## Доработки плат ревизии А до ревизии С1

## Доработки плат ревизии В до ревизии С1

## Доработки плат ревизии С до ревизии С1

### А-3. Подтяжка сигнала /AVR\_CS

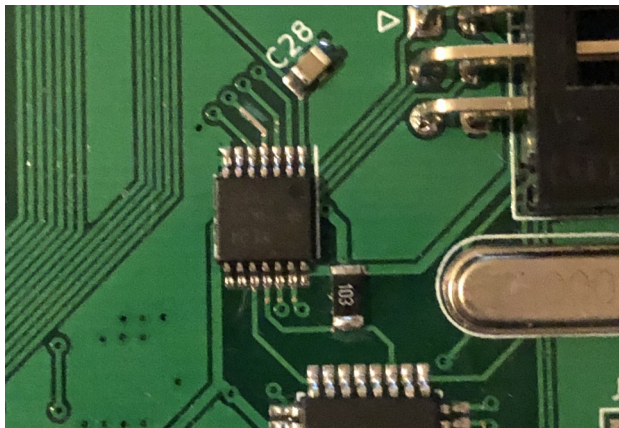
Обязательна. Устанавливается резистор **10к** типоразмера **1206** непосредственно на **пин 11** микросхемы **Atmega328p** и шину питания **+5В**. Доработку можно организовать с верхней стороны платы, аккуратно зачистив и залудив дорожки и припаяв на них резистор:

### А-5. Питание CF-карты 3.3В вместо 5В

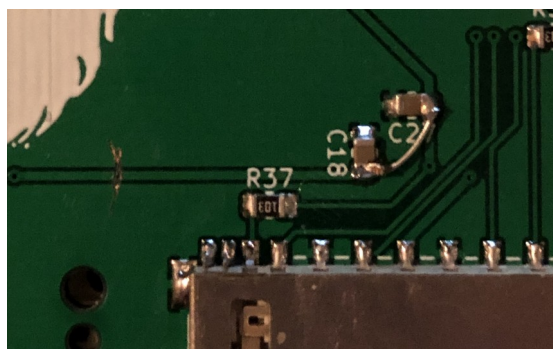
Как показала практика, не все CF карты нормально работают при питании 5В и 3.3В логических уровнях. Доработка представляет из себя перерезание дорожки питания 5В питания CF-карты (с обратной стороны платы) и пробрасыванием перемычки на ближайшую шину 3.3В.

## А-7. Отключение линии ASDO от SD-карты (pin 2 CMD), подключение pin 2 SD-карты к PIN\_115 FPGA.

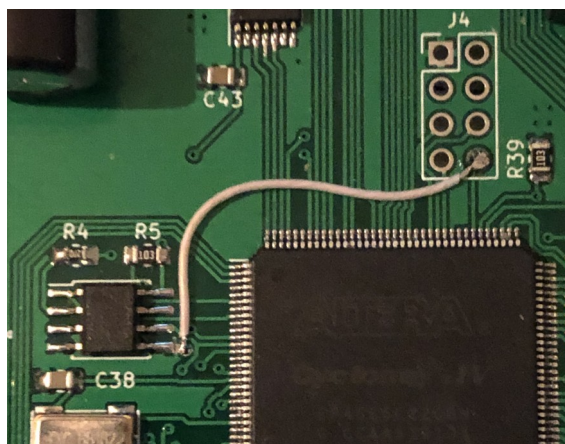
В некоторых случаях с некоторыми (современными) SD-картками наблюдается ситуация, когда SD-карта после подачи питания на плату остается в зависшем состоянии SDIO вместо ожидаемого SPI, без возможности перевести программно карту в режим SPI. Вероятно, проблема возникает из-за того, что во время загрузки конфигурации по шине SPI из SPI Flash конфигурационного устройства в FPGA возникает какая-то последовательность на шине SPI, из-за которой карта переходит в такое залипшее состояние. Суть доработки – вынос линии SD DI на отдельный пин FPGA (PIN\_115), чтобы в момент загрузки конфигурации и работы с flash-памятью это никак не влияло на состояние SD-карты.

### В-2. Установить подтяжку 10к на линию /AVR\_CS

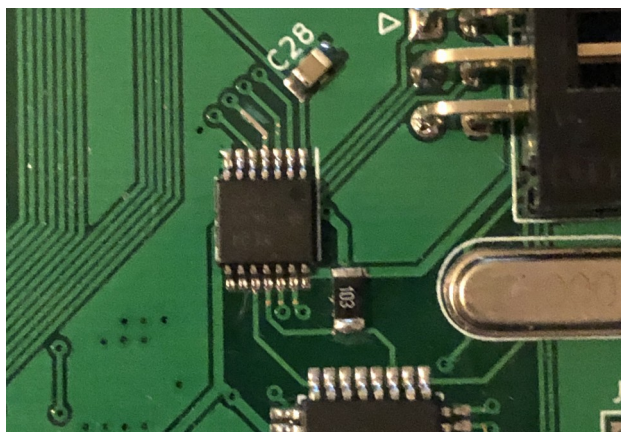
Устанавливается резистор **10к** типоразмера **1206** непосредственно на **пин 11** микросхемы **Atmega328p** и шину питания **+5В**. Доработку можно организовать с верхней стороны платы, аккуратно зачистив и залудив дорожки и припаяв на них резистор:

## В-4. Питание CF-карты 3.3В вместо 5В

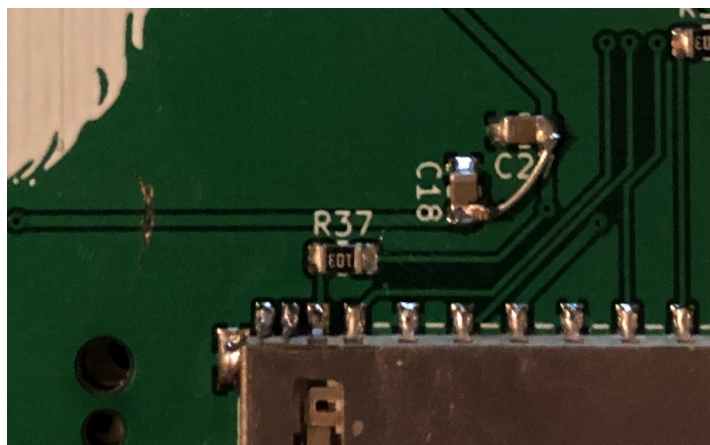
Как показала практика, не все CF карты нормально работают при питании 5В и 3.3В логических уровнях. Доработка представляет из себя перерезание дорожки питания 5В питания CF-карты (с обратной стороны платы) и пробрасыванием перемычки на ближайшую шину 3.3В.

## В-6. Отключение линии ASDO от SD-карты (pin 2 CMD), подключение pin 2 CMD к PIN\_115 FPGA

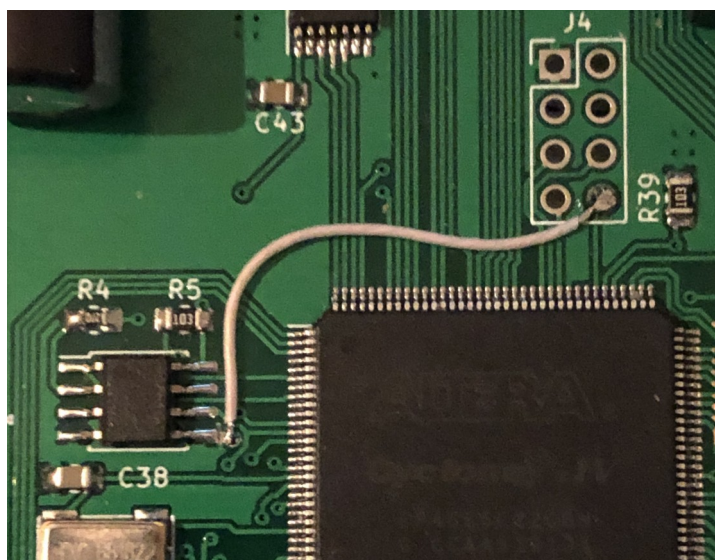
В некоторых случаях с некоторыми (современными) SD-картками наблюдается ситуация, когда SD-карта после подачи питания на плату остается в зависшем состоянии SDIO вместо ожидаемого SPI, без возможности перевести программно карту в режим SPI. Вероятно, проблема возникает из-за того, что во время загрузки конфигурации по шине SPI из SPI Flash конфигурационного устройства в FPGA возникает какая-то последовательность на шине SPI, из-за которой карта переходит в такое залипшее состояние. Суть доработки – вынос линии SD DI на отдельный пин FPGA (PIN\_115), чтобы в момент загрузки конфигурации и работы с flash-памятью это никак не влияло на состояние SD-карты.

### С-1. Отключение линии ASDO от SD-карты (pin 2 CMD), подключение pin 2 CMD к PIN\_115 FPGA

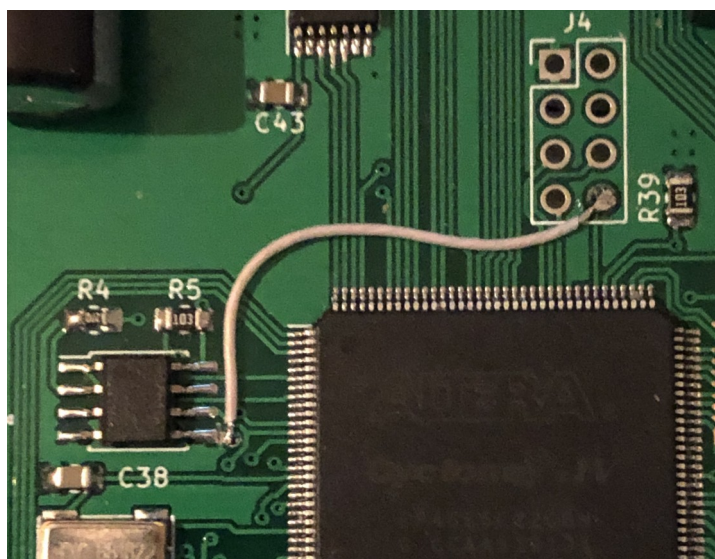
В некоторых случаях с некоторыми (современными) SD-картками наблюдается ситуация, когда SD-карта после подачи питания на плату остается в зависшем состоянии SDIO вместо ожидаемого SPI, без возможности перевести программно карту в режим SPI. Вероятно, проблема возникает из-за того, что во время загрузки конфигурации по шине SPI из SPI Flash конфигурационного устройства в FPGA возникает какая-то последовательность на шине SPI, из-за которой карта переходит в такое залипшее состояние. Суть доработки – вынос линии SD DI на отдельный пин FPGA (PIN\_115), чтобы в момент загрузки конфигурации и работы с flash-памятью это никак не влияло на состояние SD-карты.

## С-2. Питание CF-карты 3.3В вместо 5В

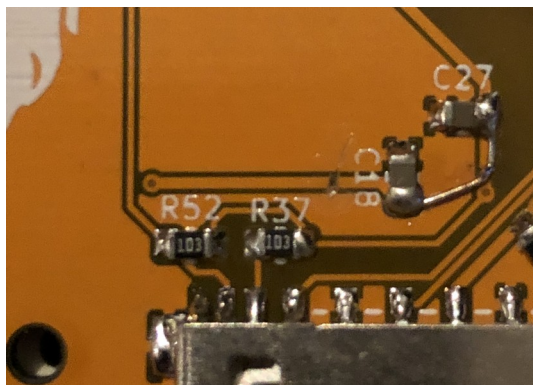
Как показала практика, не все CF карты нормально работают при питании 5В и 3.3В логических уровнях. Доработка представляет из себя перерезание дорожки питания 5В питания CF-карты (с обратной стороны платы) и пробрасыванием перемычки на ближайшую шину 3.3В.
